PROJETS PHOTOVOLTAÏQUES SUR LES COMMUNES DE BIZANOS, ARESSY
ET MEILLON (64)
(NOUVELLE AQUITAINE – PYRENEES ATLANTIQUES)

MEMOIRE EN REPONSE A L'AVIS DE LA MRAE
N° MRAE 2023APNA34

COMMUNES DE BIZANOS, ARESSY ET MEILLON (64)

09/06/2023

Figure 1: Carte du raccordement électrique des projets (EIE p 50)

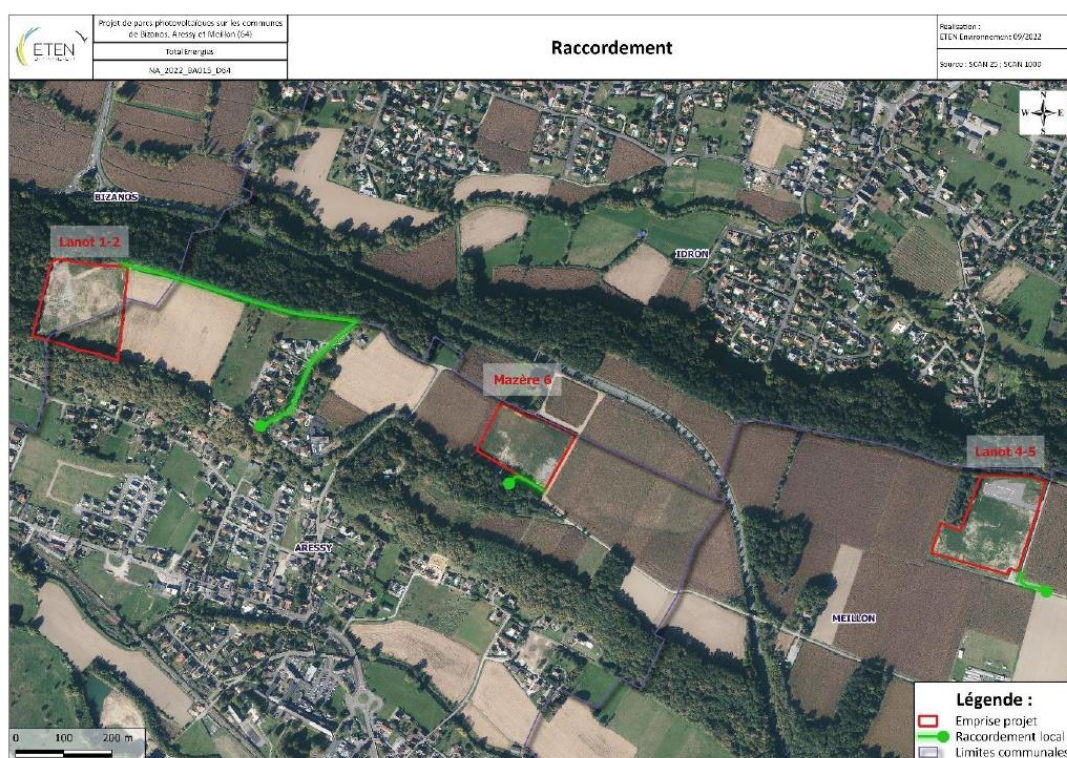
La MRAe rappelle que le raccordement du parc photovoltaïque au réseau public d'électricité fait partie intégrante du projet et recommande que les enjeux environnementaux liés aux opérations de raccordement soient précisés et fassent l'objet de la mise en œuvre de la séquence Éviter Réduire Compenser (ERC).

Le tracé de raccordement électrique a bien été pris en compte en pages 49 à 53 et 267 à 283 de l'étude d'impact. Pour le raccordement au réseau électrique public, les modalités ainsi que le tracé seront établies par ENEDIS après obtention du permis de construire, comme l'exige la réglementation actuelle. Le raccordement électrique est envisagé en local par piquetage sur une ligne existante via des réseaux enterrés.

En ce qui concerne le raccordement électrique interne de l'installation, des tranchées doivent être creusées afin d'y installer les câbles de raccordement vers les onduleurs et les postes de transformation. Cette opération nécessite le creusement de tranchées d'une profondeur d'environ 80 cm, pour une largeur de 60 à 70 cm. Ces tranchées seront réalisées au moment des travaux lourds et resteront ouvertes jusqu'à la fin de la pose des panneaux photovoltaïques.

Dans le cas du raccordement au réseau électrique, peu d'impacts sont pressentis dans la mesure où :

- Le scénario de raccordement est prévu en local avec piquetage sur une ligne existant à proximité immédiate des futurs parcs photovoltaïques ;
- Le tracé de raccordement ne traverse pas, et donc n'impacte pas de cours d'eau, de haie ou de zonage écologique ;
- L'enfouissement des lignes électriques de raccordement constitue une mesure paysagère et de prévention des collisions d'oiseaux.

Ainsi, les travaux nécessaires à l'enfouissement du raccordement génèrent des impacts non significatifs.

Figure 3: Représentation synthétique des périodes de prospections les plus favorables à l'expertise des différents groupes et des dates de passage réalisées (balise bleue)

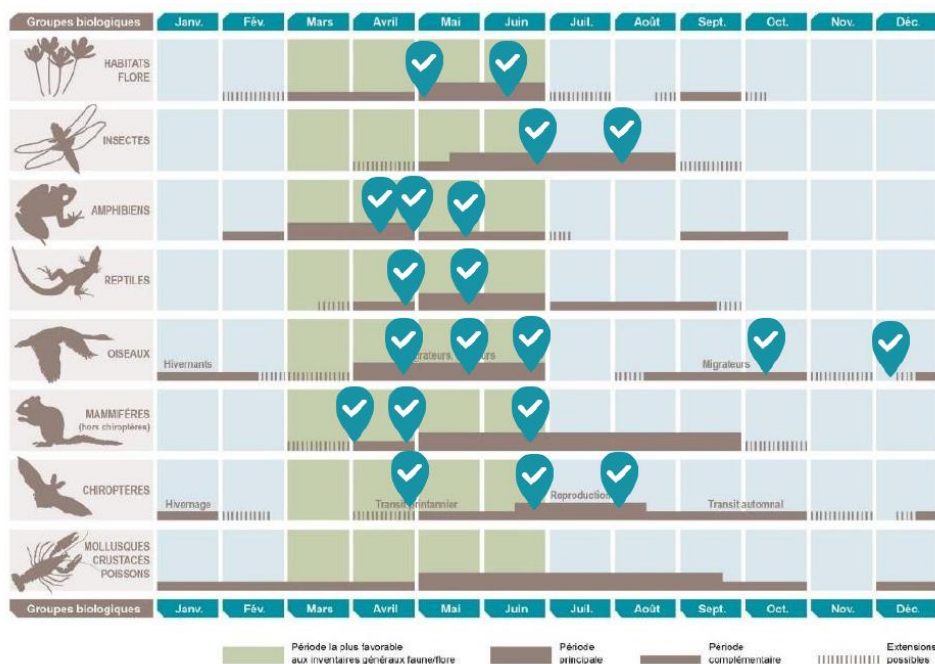
La MRAe recommande de présenter une analyse de l'état initial de l'environnement basée notamment sur des investigations proportionnées aux enjeux du site, en identifiant ces derniers sur toutes les périodes de l'année.

Il est demandé notamment :

- De produire une carte de synthèse de la hiérarchisation des enjeux du site (habitats naturels, faune et flore, habitats de repos, de reproduction et d'alimentation), en précisant et justifiant la méthodologie employée et en démontrant la pertinence de la hiérarchisation réalisée ;

En page 77 de l'étude d'impact se trouve un tableau répertoriant les prospections réalisées sur les sites de Lanot 1-2, Lanot 4-5 et Mazères 6 par un bureau d'étude expert : Biotope. Des inventaires poussés ont été réalisés d'avril à décembre 2021 permettant d'obtenir toutes les informations pertinentes et proportionnées aux enjeux du projet concernant le cycle de vie des espèces au niveau du site et ses abords.

Figure 4: Fonctionnalité écologique à l'échelle de l'aire d'étude rapprochée (EIE p256)

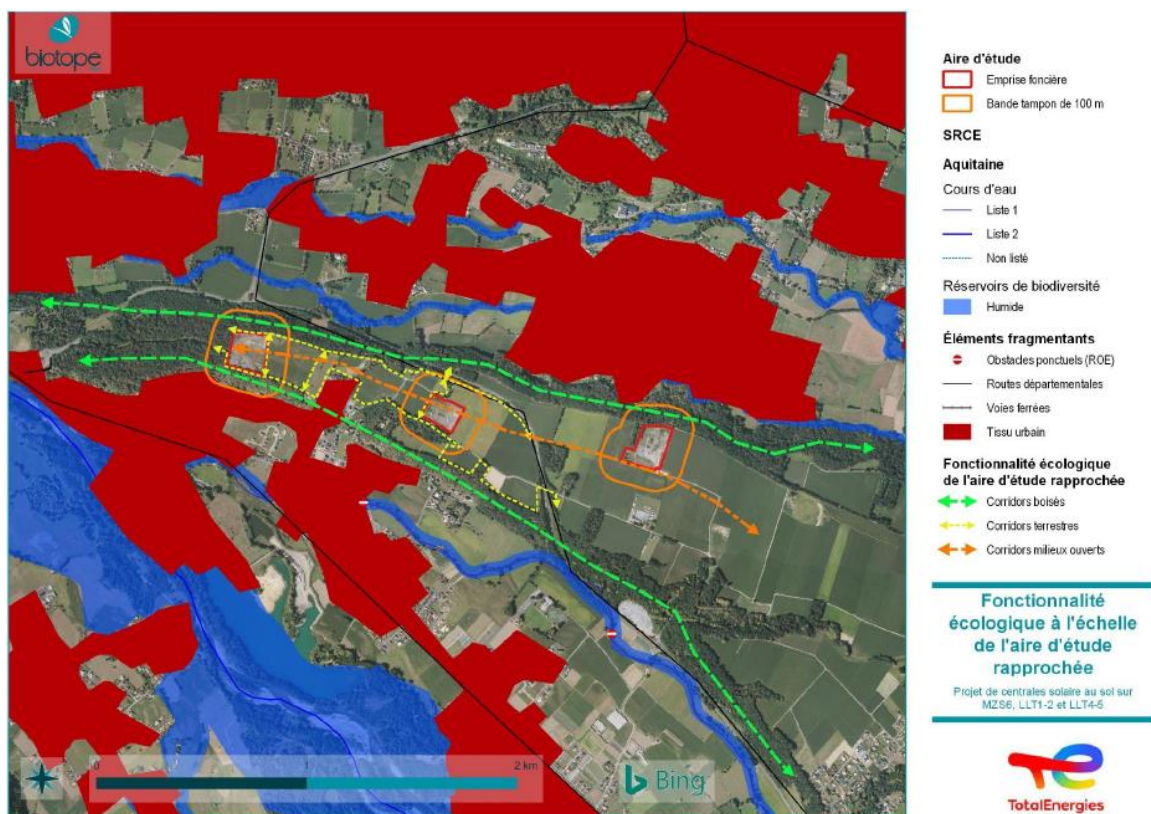
- De tenir compte des fonctionnalités écologiques en intégrant à l'analyse les continuités écologiques (et/ou trames verte et bleue) et le cycle de vie des espèces.

Les continuités et fonctionnalités écologiques ont été étudiés et présentés en pages 253 à 256 de l'études d'impacts. Les trames vertes et bleues y sont présentées.
